## Corrección urgente de dispositivo médico

**Asunto:** Dificultades con el mecanismo de bloqueo del clip de retención del kit de cubierta de orificio de trepanación SureTek™, parte del sistema de estimulación cerebral profunda Vercise™ - Actualización de las instrucciones de uso (IFU)

**Referencia:** Notificación de corrección de dispositivo de Boston Scientific 97049464-FA

Anexo 1: sistemas de estimulación cerebral profunda Vercise™  
Actualizaciones al manual de implante quirúrgico

**Figura 23. Bloquear el deslizador**

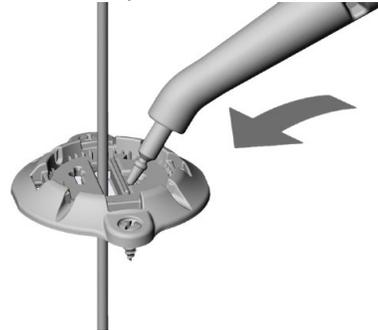
<b>Sección del manual de implante quirúrgico</b>	<b>Actualizaciones planeadas</b>
Aseguramiento del electrodo de DBS	<p>6. Al estabilizar el electrodo del DBS, colocar con cuidado el clip de retención sobre la base de tal forma que el electrodo de DBS se encuentre en el canal abierto del clip de retención. Colocar el clip de retención de tal forma que el lado estático de la abertura quede contra el electrodo (Figura 21).</p>  <p><b>Figura 21. Colocar el clip de retención sobre la base</b></p> <p>7. Empujar el clip de retención hacia abajo en la base. Asegurarse de que el clip de retención quede completamente asentado en la base (figura 22).</p>  <p><b>Figura 22. Empujar el clip de retención hacia la base</b></p> <p>8. Colocar el extremo de la punta de la herramienta de colocación o extracción en el hueco de cierre o en cualquier lugar a lo largo del deslizador en el clip de retención para empujar el deslizador hacia el electrodo de DBS hasta que quede asegurado en su sitio. Utilizar el extremo de la punta de la herramienta de colocación o extracción para aplicar presión en</p>

la cara del deslizador en la dirección opuesta para asegurarse de que el deslizador esté completamente bloqueado (figura 23).

Nota: Si tiene dificultades para bloquear el deslizador, puede ser necesario que quite el estilete del electrodo antes de asegurar el deslizador en su lugar, o reemplazar el clip de retención utilizando otro kit de cubierta de orificio de trepanación o kit de repuestos para cubierta de orificio de trepanación.
